Veřejná zakázka
**„NOVOSTAVBA DĚTSKÉHO HOSPICE
DŮM PRO JULII“**

Zadavatel: **Statutární město Brno**
se sídlem Dominikánské nám. 196/1, Brno-město, 602 00 Brno
IČO: 44992785

VYSVĚTLENÍ, ZMĚNA NEBO DOPLNĚNÍ ZADÁVACÍ DOKUMENTACE Č. 9

SO 01 01 – prvek S 26 – krbová vložka

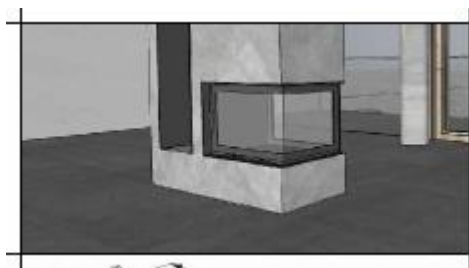
Žádáme o bližší specifikaci (např. rozměry), případně z důvodu velkého cenového rozptylu o pevnou danou cenu pro všechny uchazeče.

Přibližné rozměry byly již do výpisu prvků doplněny (jako součást Vysvětlení ZD č. 6 a aktualizovaný výpis prvků byl zveřejněn na profilu zadavatele). Žádné další specifikace pro tento prvek nejsou směrodatné, jeho umístění je spíše dekorativní a pro doplnění atmosféry než funkční.
